ADDENDA 1

Pour l'appel d'offres N° 22-188-02

Réfection des blocs sanitaires et du secteur administratif de l'école secondaire Laval Junior Academy

2 MARS 2023
ÉMISSION POUR **ADDENDA no 01**

Projet	RÉFECTION DES BLOCS SANITAIRES ET DU SECTEUR ADMINISTRATIF DE L'ÉCOLE SECONDAIRE JUNIOR LAVAL ACADEMY
Titre	EXTRAIT DE LA FEUILLE A-011 DÉTAILS TYPES DE TÊTES DE CLOISONS RÉGULIÈRE ET CLOISON ACOUSTIQUE

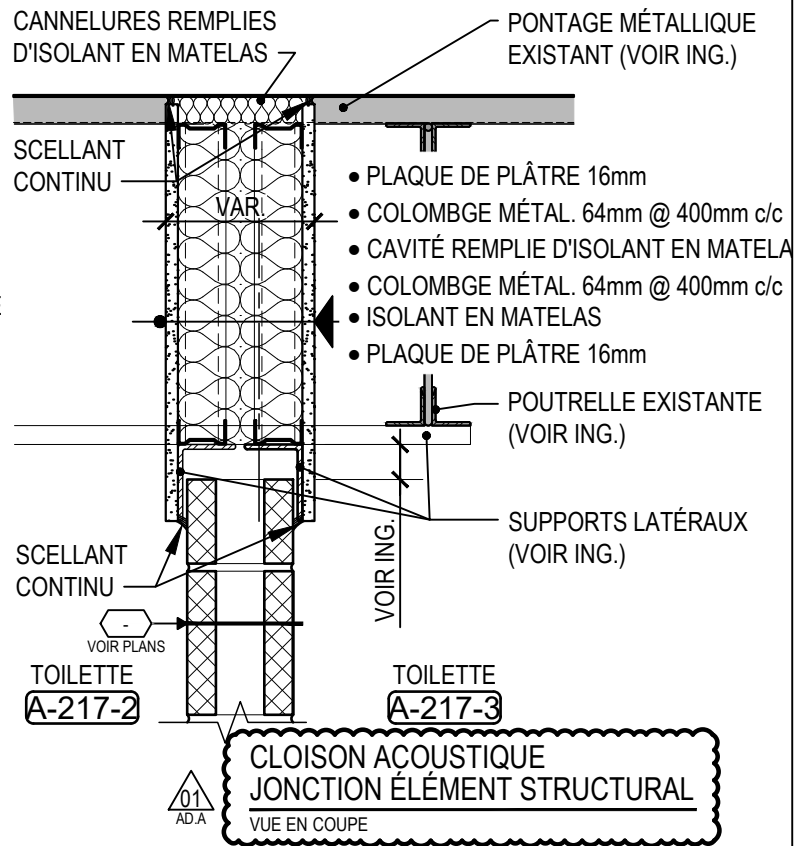
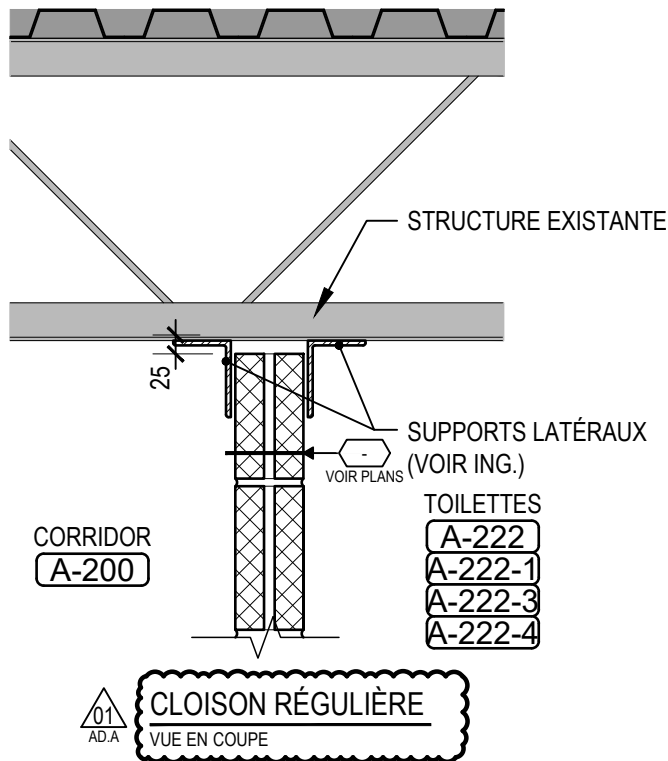
.2 **Modifier** le détail type à la tête des murs de la cloison régulière en blocs de béton. Voir le dessin A-011.01 ci-joint.

.3 **Ajouter** le détail type à la tête des murs de la cloison acoustique – jonction élément structural. Voir le dessin A-011.01 ci-joint.

Projet	RÉFECTION DES BLOCS SANITAIRES ET DU SECTEUR ADMINISTRATIF DE L'ÉCOLE SECONDAIRE JUNIOR LAVAL ACADEMY
Titre	EXTRAIT DE LA FEUILLE A-D201

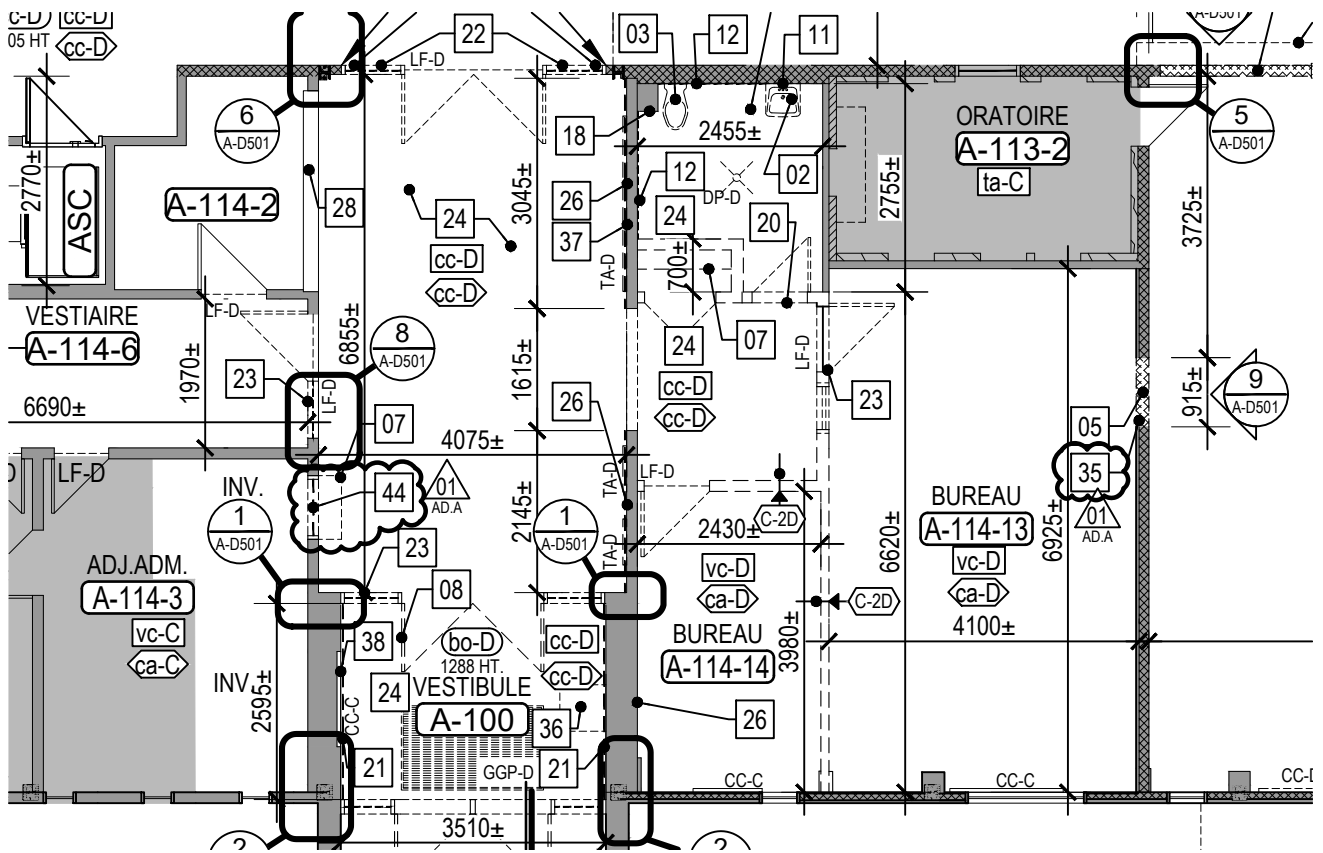
.1 **Remplacer** la note spécifique 25 **par** 35 dans la pièce A-114-13. Voir le dessin A-D201.01 ci-joint.

.4 **Démolir** la fenêtre intérieure de la pièce ADM A-114-3 et **ajouter** la note spécifique 44.

Projet	RÉFECTION DES BLOCS SANITAIRES ET DU SECTEUR ADMINISTRATIF DE L'ÉCOLE SECONDAIRE JUNIOR LAVAL ACADEMY
Titre	EXTRAIT DE LA FEUILLE A-D202

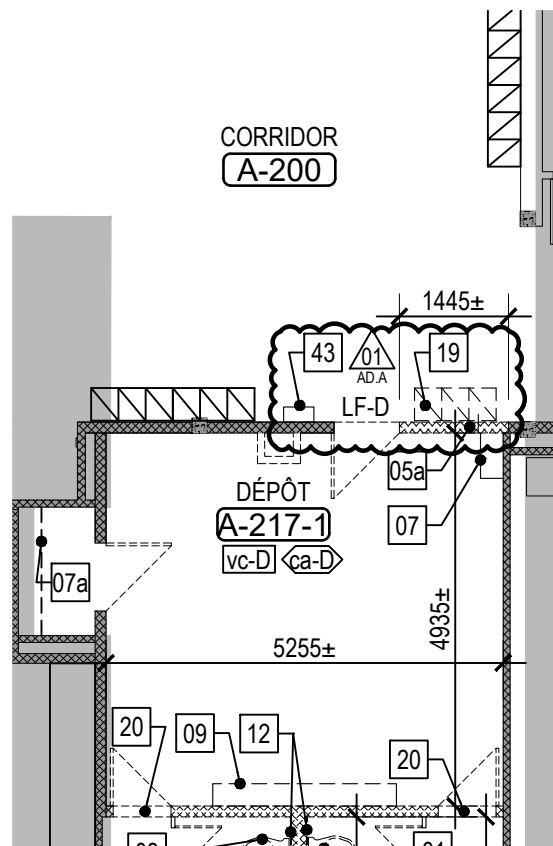
.1 **Supprimer** la note spécifique 39, la limite de démolition du revêtement de sol en carreaux de vinyle composite et le symbole « cv-D ». Voir le dessin A-D202.01 ci-joint.

- .2 **Ajouter** la poubelle murale à démanteler et à conserver pour relocalisation et **ajouter** la note spécifique 43. Voir le dessin A-D202.01 ci-joint.
- .3 **Ajouter** les trois casiers-vestiaires métalliques avec la base à démanteler et à conserver pour relocalisation et **ajouter** la note spécifique 19. Voir le dessin A-D202.01 ci-joint.

Projet	RÉFECTION DES BLOCS SANITAIRES ET DU SECTEUR ADMINISTRATIF DE L'ÉCOLE SECONDAIRE JUNIOR LAVAL ACADEMY
Titre	EXTRAIT DE LA FEUILLE A-D252

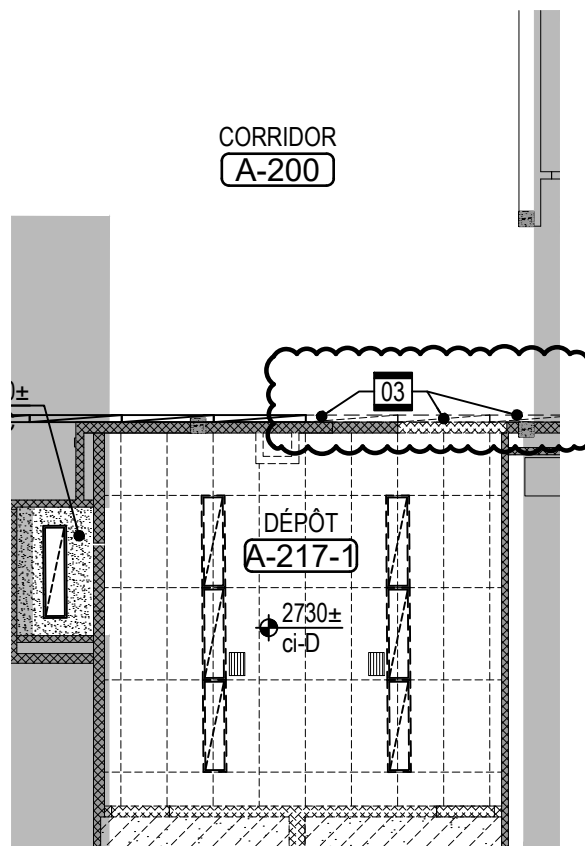
- .1 Tous les plafonds à démolir avec une hachure en diagonale sont de type : « CARREAU INSONORISANT EXISTANT À DÉMANTELER ET À RÉCUPÉRER ET OSSATURE DE SUSPENSION À CONSERVER, SAUF INDICATION CONTRAIRE ».
- .2 Dans le corridor A-200, devant le local DÉPÔT A-217-1 :
 - .1 **Ajouter** les trois luminaires existants à démanteler et à conserver pour réinstaller (voir ing.) et **ajouter** la note spécifique 03. Voir le dessin A-D252.01 ci-joint.

Projet	RÉFECTION DES BLOCS SANITAIRES ET DU SECTEUR ADMINISTRATIF DE L'ÉCOLE SECONDAIRE JUNIOR LAVAL ACADEMY
Titre	EXTRAIT DE LA FEUILLE A-201

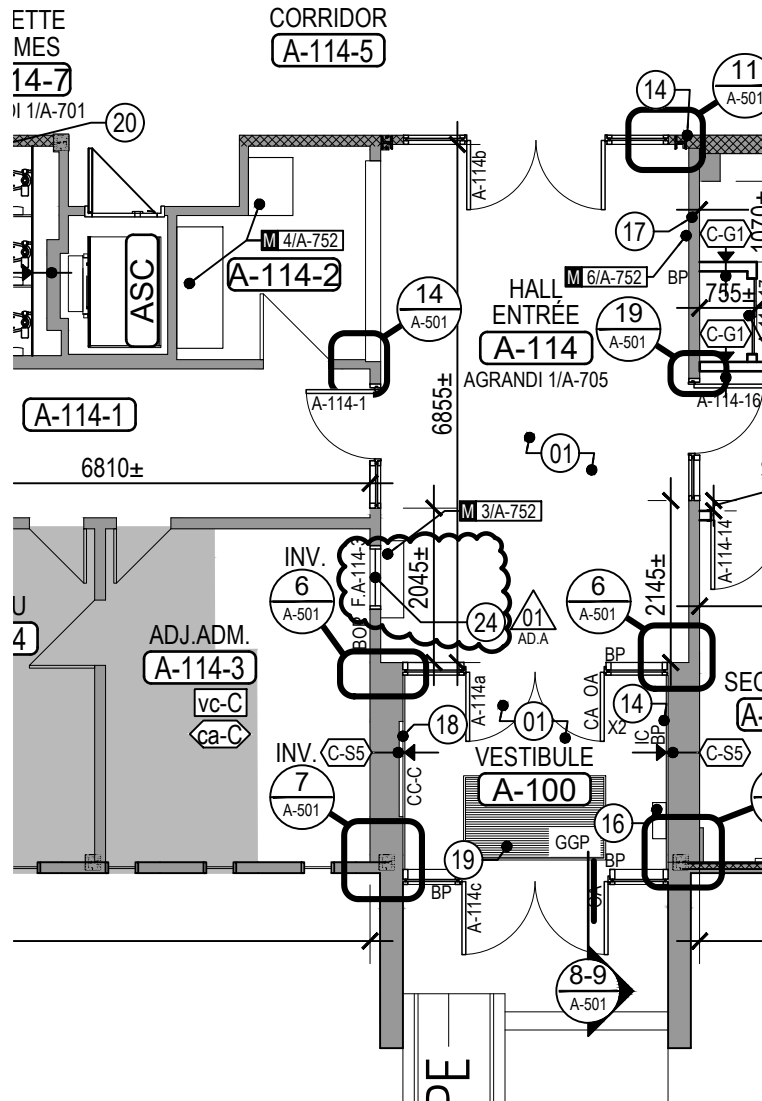
- .1 **Ajouter** la note spécifique 24 : « NOUVELLE FENÊTRE EN ALUMINIUM. VOIR LE BORDEREAU DES PORTES ET CADRES. RAGRÉER LES SURFACES EXISTANTES AU PÉRIMÈTRE DE LA FENÊTRE ».
- .2 **Ajouter** la nouvelle fenêtre intérieure F.A-114-3 et **ajouter** la note spécifique 24. Voir le dessin A-201.01 ci-joint.

Projet	RÉFECTION DES BLOCS SANITAIRES ET DU SECTEUR ADMINISTRATIF DE L'ÉCOLE SECONDAIRE JUNIOR LAVAL ACADEMY
Titre	EXTRAIT DE LA FEUILLE A-202

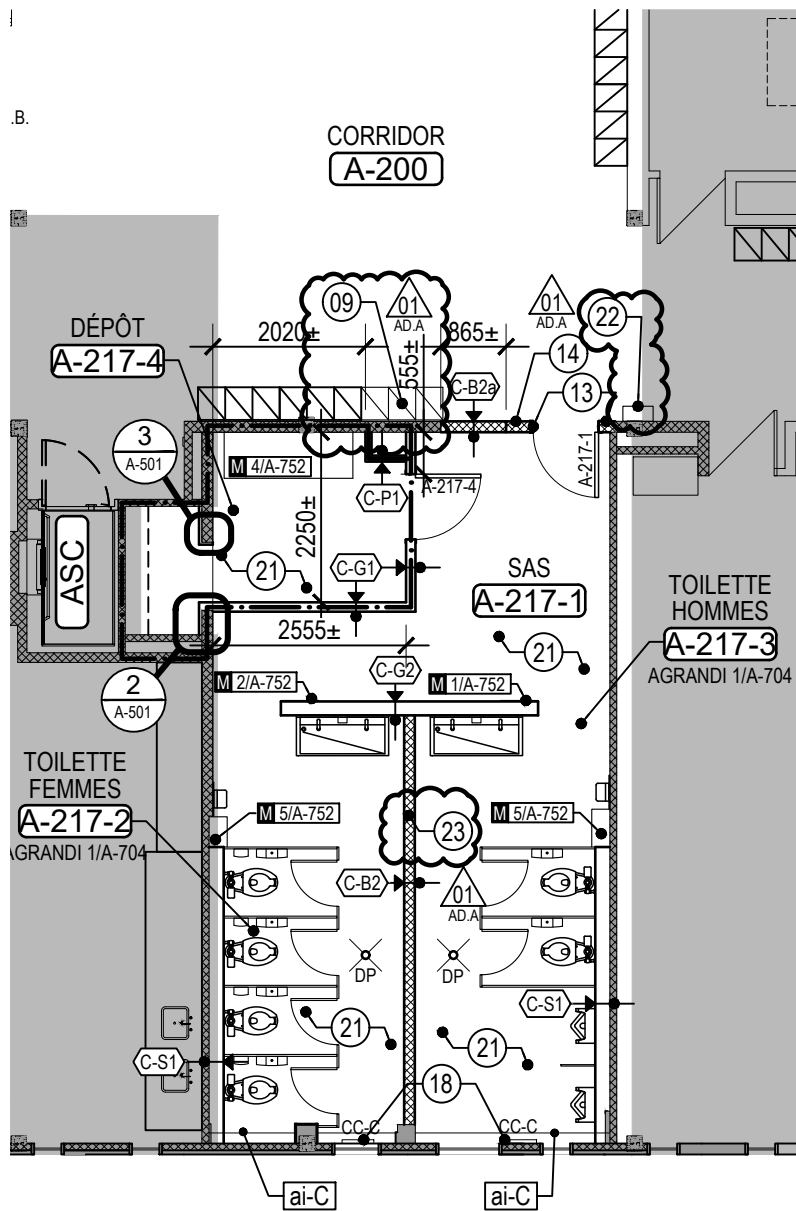
- .1 **Ajouter** la note spécifique 23 : « Cloison acoustique en cloison sèche entre le dessus du mur de bloc et le dessous du pontage ». Voir détail type cloison acoustique jonction élément structural sur la feuille A-011.
- .2 Notes spécifiques : **ajouter** la note spécifique 22 : « POUBELLE EXISTANTE À INSTALLER ».
- .3 Dans le corridor A-200, devant le local DÉPÔT A-217-1 :
 - .1 **Ajouter** la poubelle existante à installer et **ajouter** la note spécifique 22. Voir le dessin A-202.01 ci-joint.
 - .2 **Ajouter** les trois casiers-vestiaires métalliques et leurs bases existantes et **ajouter** la note spécifique 09. Voir le dessin A-202.01 ci-joint.
- .4 **Ajouter** la note spécifique 23 à la tête de la cloison située entre les toilettes A-217-2 et A-217-3. Voir le dessin A-202.01 ci-joint.

Projet	RÉFECTION DES BLOCS SANITAIRES ET DU SECTEUR ADMINISTRATIF DE L'ÉCOLE SECONDAIRE JUNIOR LAVAL ACADEMY
Titre	EXTRAIT DE LA FEUILLE A-252

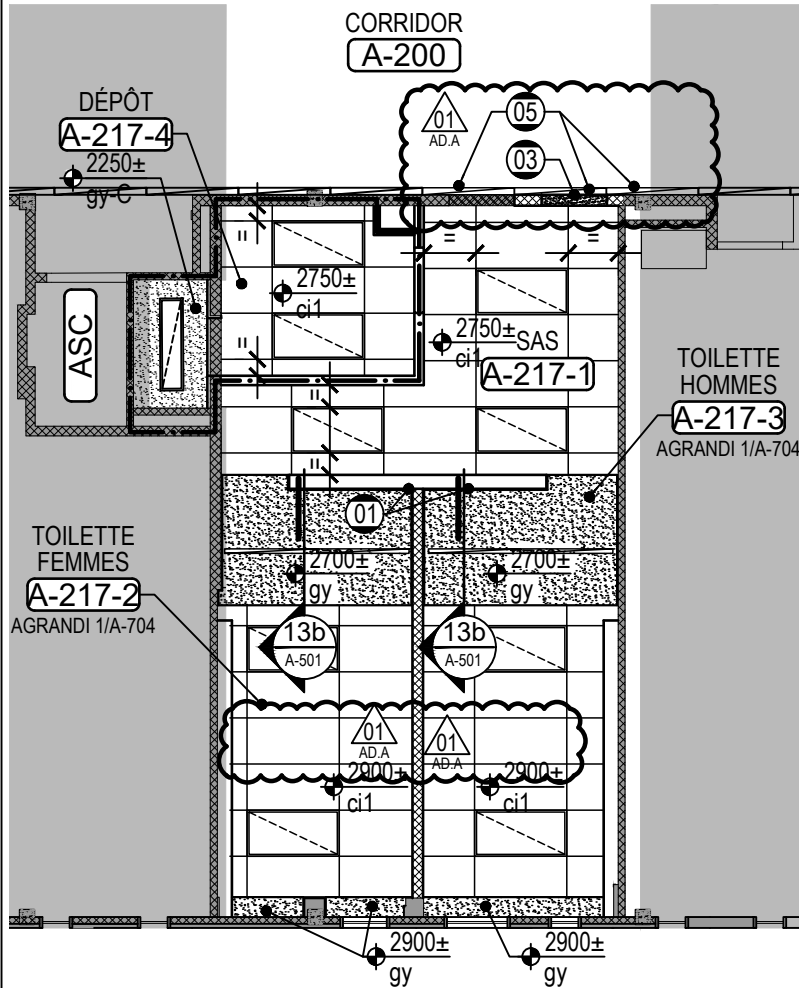
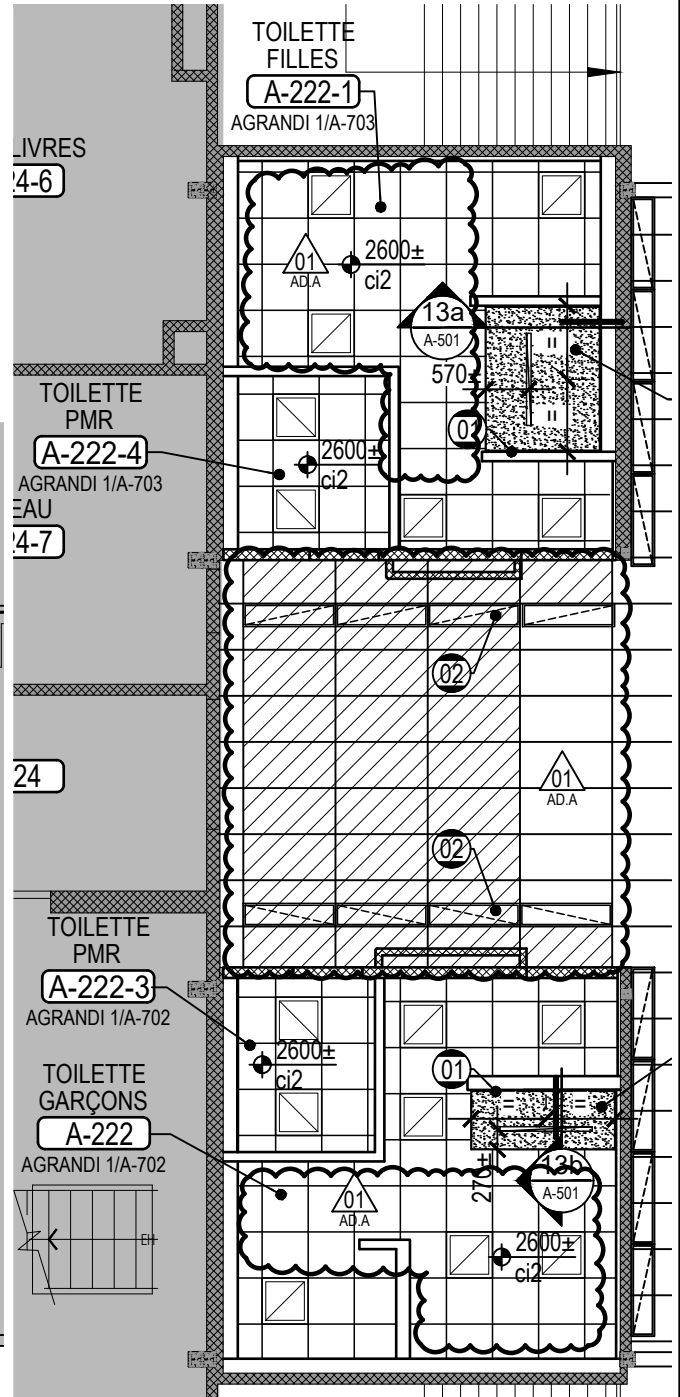
- .1 Dans le corridor A-200 :
 - .1 Devant le SAS A-217-1 : **ajouter** les trois luminaires existants réinstallés et **ajouter** la note spécifique 05. Voir 1/A-252 sur le dessin A-252.01 ci-joint.

- .2 Entre la salle de toilettes filles A-222-1 et la salle de toilette garçons A-222 : **ajouter** la texture des carreaux acoustiques existants à réinstaller. Voir 1/A-201 sur le dessin A-252.01 ci-joint.

- .2 Dans la salle de toilettes femmes A-217-2 : **enlever** un appareil d'éclairage. Voir 1/A-252 sur le dessin A-252.01 ci-joint.
- .3 Dans la salle de toilettes hommes A-217-3 : **enlever** un appareil d'éclairage. Voir 1/A-252 sur le dessin A-252.01 ci-joint.

- .4 Dans la salle de toilettes filles A-222-1 : **enlever** trois appareils d'éclairage. Voir 1/A-252 sur le dessin A-252.01 ci-joint.
- .5 Dans la salle de toilettes garçons A-222 : **enlever** trois appareils d'éclairage. Voir 1/A-252 sur le dessin A-252.01 ci-joint.

Projet
RÉFECTION DES BLOCS SANITAIRES ET DU SECTEUR ADMINISTRATIF DE L'ÉCOLE SECONDAIRE JUNIOR LAVAL ACADEMY
Titre
REZ-DE-CHAUSSÉE EXTRAIT DES PLANS DE FINIS ET MOTIFS DE PLANCHER A-291

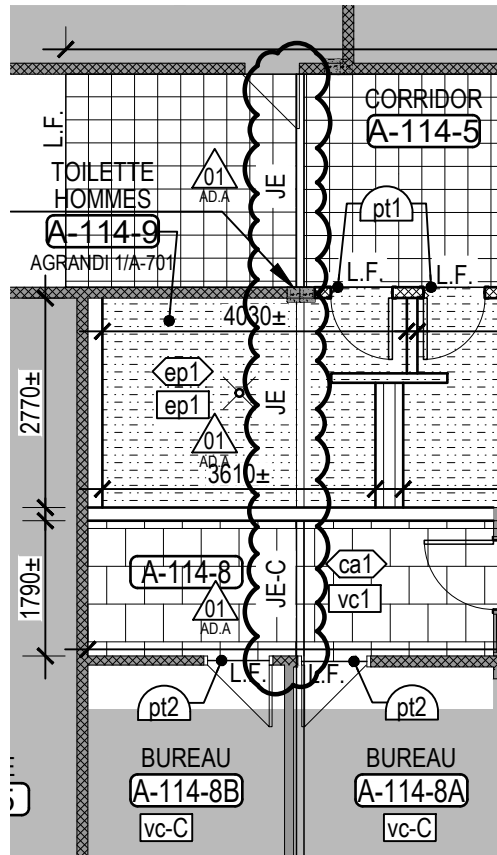
- .1 **Ajouter** l'abréviation JE (joint d'expansion) dans le corridor A-114-5, la salle de toilettes hommes A-114-9 et **ajouter** l'abréviation JE-C (joint d'expansion conservé) dans le corridor A-114-8. Voir 1/A-291 sur le dessin A-291.01 ci-joint.

Projet	RÉFECTION DES BLOCS SANITAIRES ET DU SECTEUR ADMINISTRATIF DE L'ÉCOLE SECONDAIRE JUNIOR LAVAL ACADEMY
Titre	ÉTAGE EXTRAIT DES PLANS DE FINIS ET MOTIFS DE PLANCHER A-292

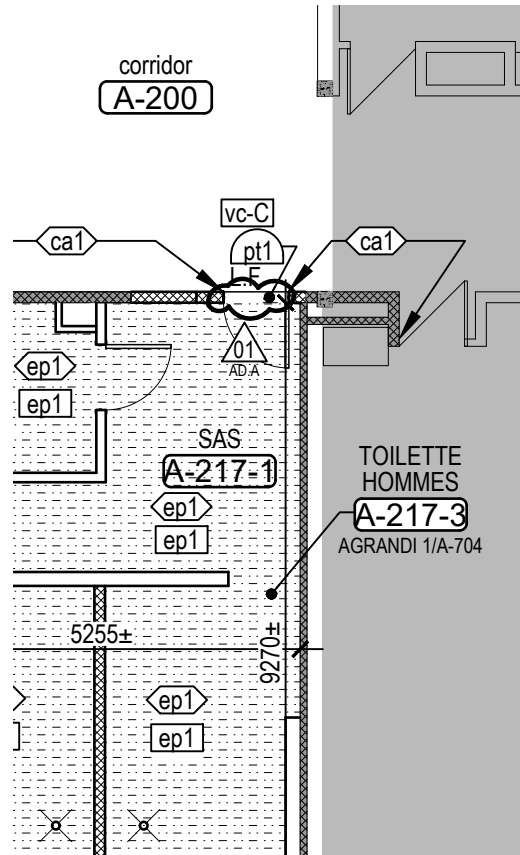
- .1 Au seuil de la porte de la pièce SAS A-271-1, **déplacer** la limite de fini de plancher avec la face du mur de blocs du côté du corridor A-200. Voir le dessin A-292.01 ci-joint.

Projet RÉFECTION DES BLOCS SANITAIRES ET DU SECTEUR ADMINISTRATIF DE L'ÉCOLE SECONDAIRE JUNIOR LAVAL ACADEMY
Titre EXTRAIT DU BORDEREAU DES PORTES ET CADRES, ÉLÉVATIONS P6 ET F1 DE LA FEUILLE A-391

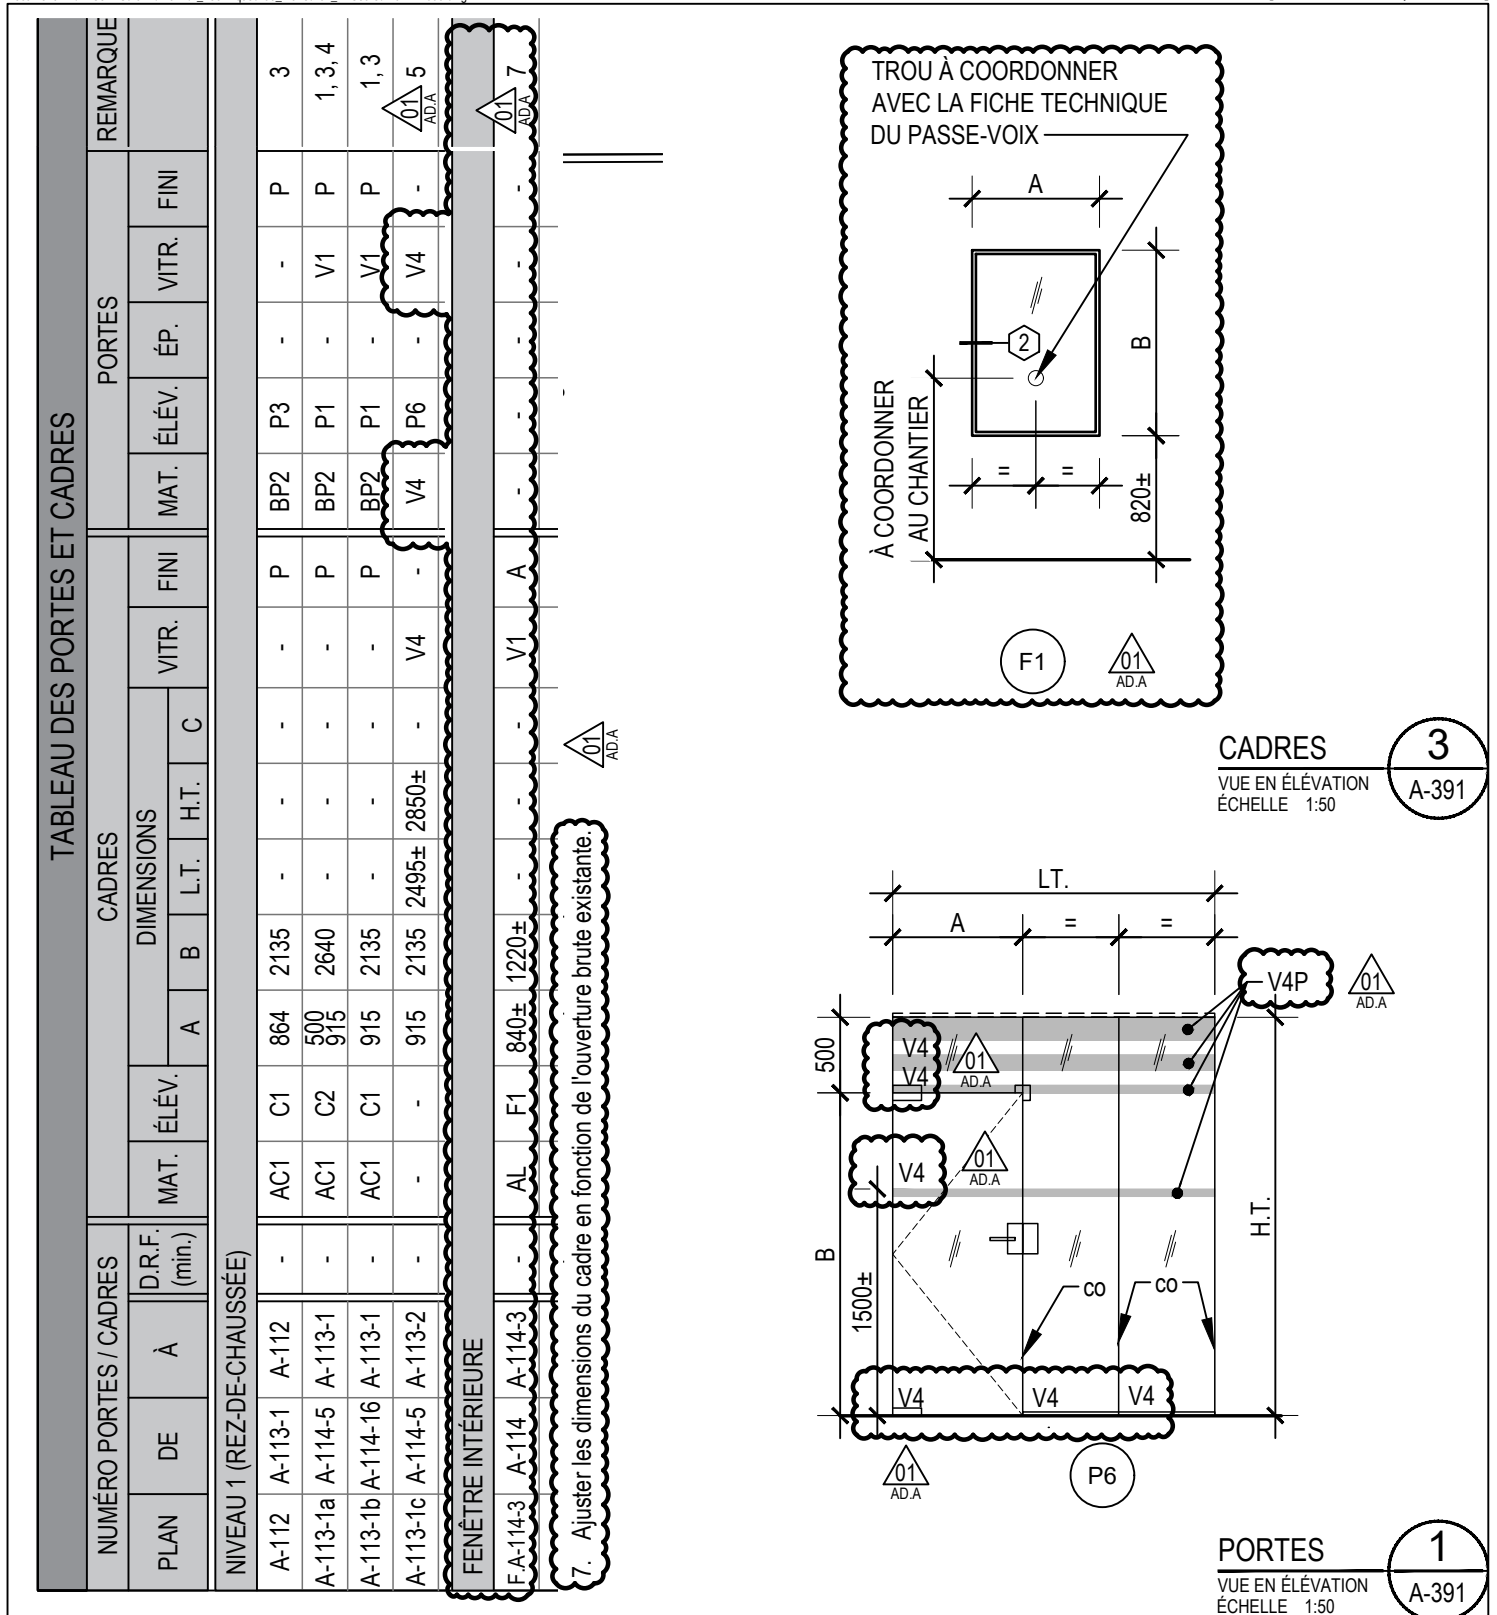
- .1 Au bordereau des portes et cadres pour la porte A-113-1C et sur l'élévation de la porte P6, **remplacer** le type de verre V2 **par V4** et le type V2p1 **par V4P**. Voir le dessin A-391.01 ci-joint.
- .2 Au bordereau des portes et cadres, **ajouter** la fenêtre intérieure F.A-114-3 et la remarque 7. Voir le dessin A-391.01 ci-joint.
- .3 **Ajouter** l'élévation F1. Voir le dessin A-391.01 ci-joint.
